## AMPLIACIÓN DE INFORMACIÓN N°1

ESTUDIO DE IMPACTO AMBIENTAL CATEGORÍA II -  
PROYECTO HP SOLAR  
PROMOTOR: HP SOLAR, S.A.

CORREGIMIENTO DE GUAYABAL, DISTRITO DE BOQUERÓN  
PROVINCIA DE CHIRIQUÍ

**Figura N°1 Zonas de protección respecto al borde del cauce**

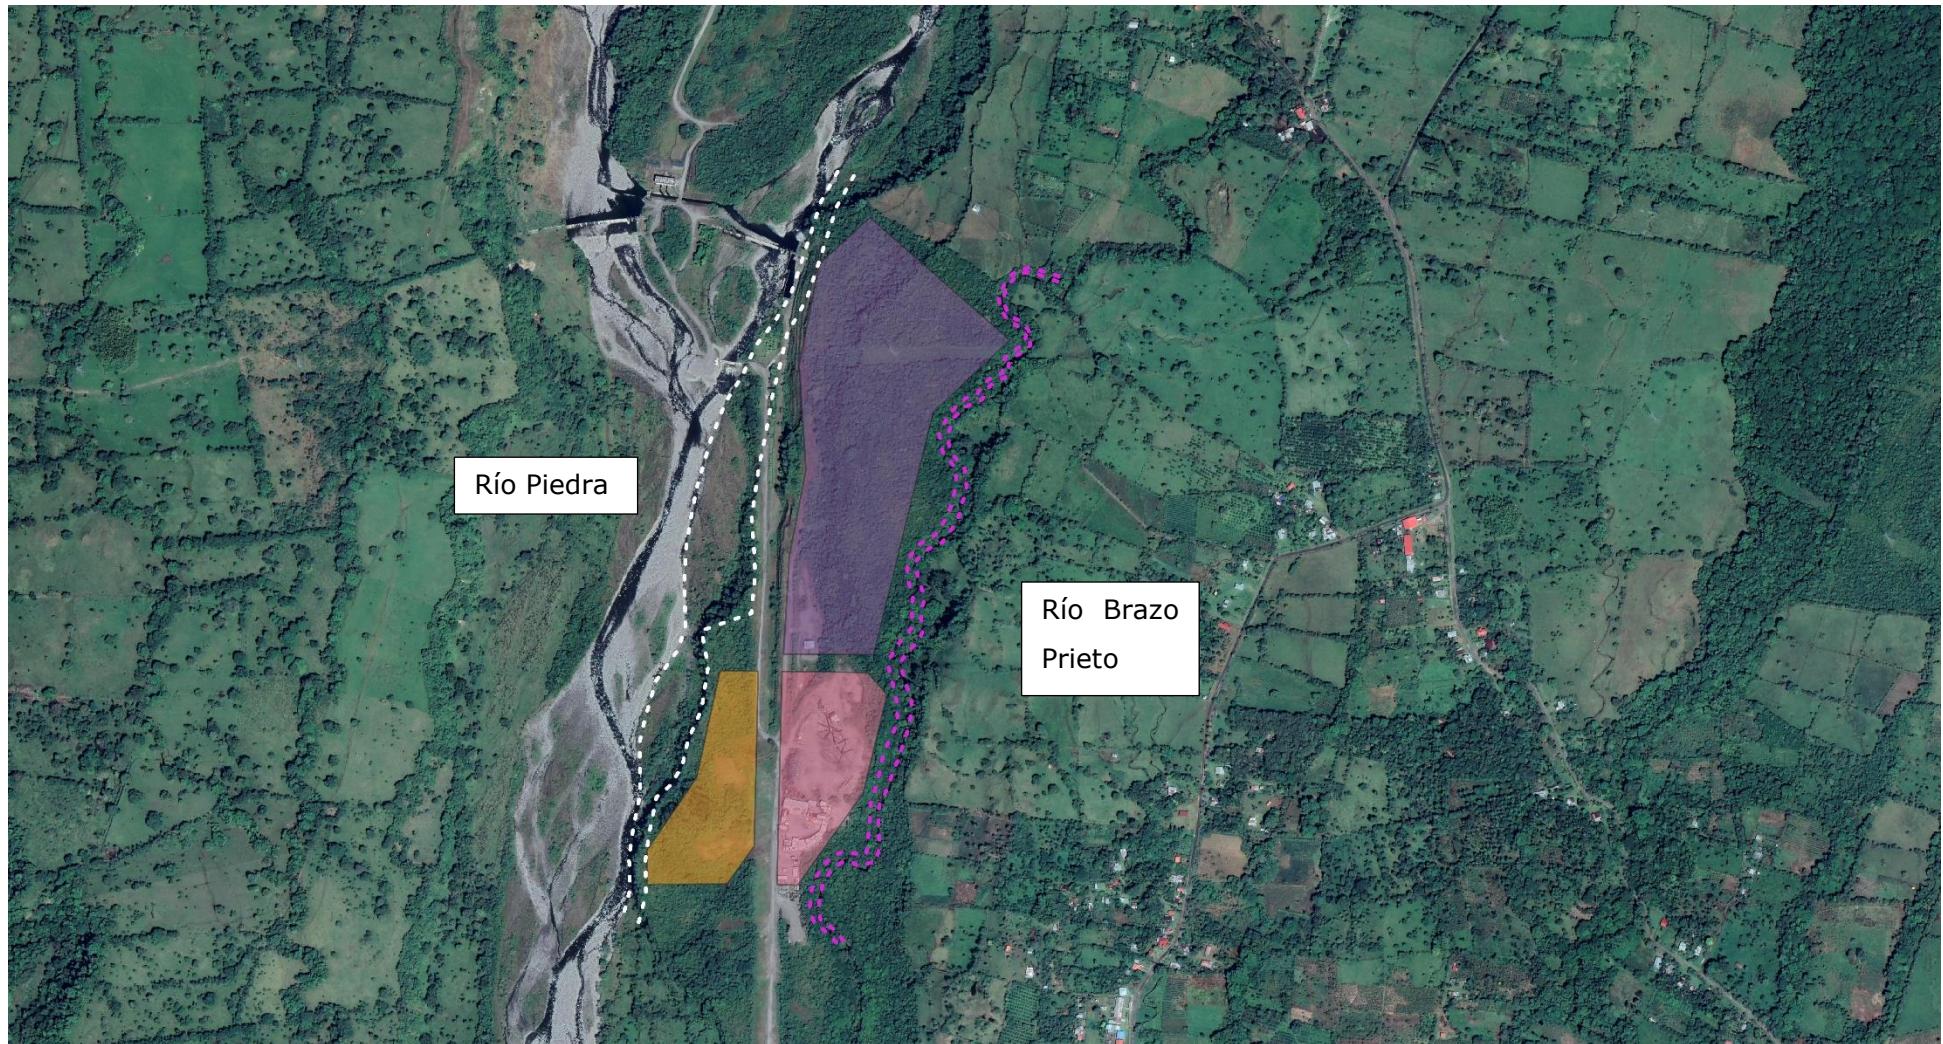
Gráficamente, se podría observar la zona de protección respecto al borde del río en la siguiente imagen:
